FAQ - Prescriptions de protection incendie AEA I

Titre / Article / Chiffre / Alinéa: 108-03f / ad chiffre 3.3

Thème: Contact visuel entre les machines et les tableaux

No 108-001f

Conception des locaux des machines

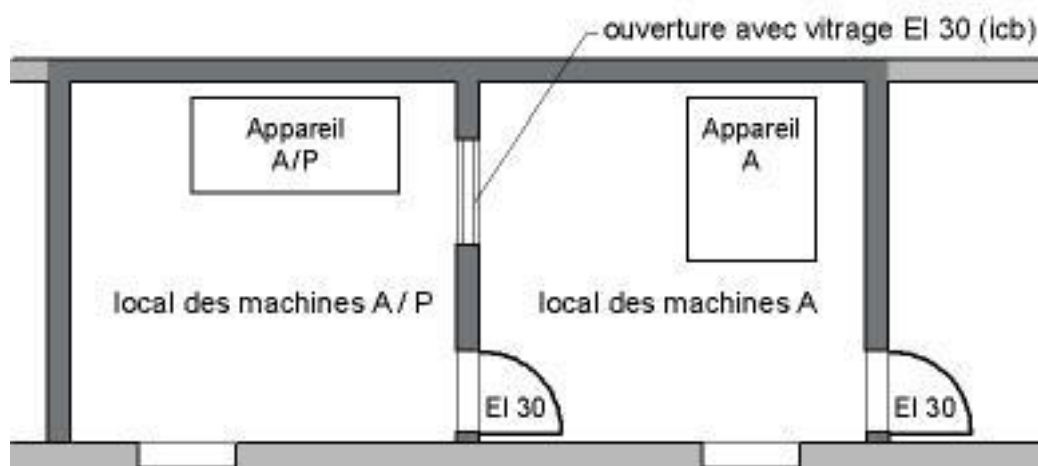
Si, du point de vue de la commutation, l'ascenseur pour sapeurs-pompiers fait partie d'un groupe d'ascenseurs, un espace suffisamment large doit exister entre le local des machines de l'ascenseur pour sapeurs-pompiers et le local des machines des autres ascenseurs, de manière à garantir une vue d'ensemble. Quand cette vue d'ensemble est-elle garantie ?

La vue d'ensemble est garantie lorsqu'il est possible de voir, par la baie de la porte, les machines et tableaux se trouvant dans le local des machines de l'ascenseur pour sapeurs-pompiers depuis le local des machines des autres ascenseurs.

Si le contact visuel entre les machines et les tableaux est insuffisant à cause du sens d'ouverture des portes, des ouvertures supplémentaires doivent être réalisées dans la paroi. Ces ouvertures doivent être fermées par un vitrage fixe de résistance EI 30 (icb).
